**NISSEI CORPORATION**

## **关于单相马达电容器 规格(尺寸)变更的通知**

非常感谢贵公司平素对我公司的支持与惠顾！在此表示深深的谢意！  
关于 MINI 系列/MID 系列的特定机种的附属品电容器形状变更的通知

电容器表示事项

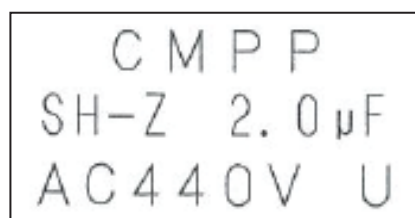
电容器容量 ( $\mu F$ )	新・旧	W (mm)	H (mm)	T (mm)	D (mm)	尺寸変更 有無
1.2	旧	37.0	27.0	18.0	28.0	無
	新	37.0	27.0	18.0	28.0	
1.5	旧	38.0	31.0	21.0	31.0	無
	新	38.0	31.0	21.0	31.0	
2	旧	48.0	29.0	19.0	29.0	有
	新	38.0	31.0	21.0	31.0	
2.5	旧	48.0	31.0	21.0	31.0	無
	新	48.0	31.0	21.0	31.0	
3	旧	58.0	31.0	21.0	31.0	無
	新	58.0	31.0	21.0	31.0	
3.5	旧	58.0	31.0	21.0	31.0	有
	新	58.0	35.0	22.0	32.0	
5	旧	58.0	37.0	23.5	38.5	有
	新	58.0	41.0	29.0	44.0	
7	旧	58.0	41.0	29.0	44.0	無
	新	58.0	41.0	29.0	44.0
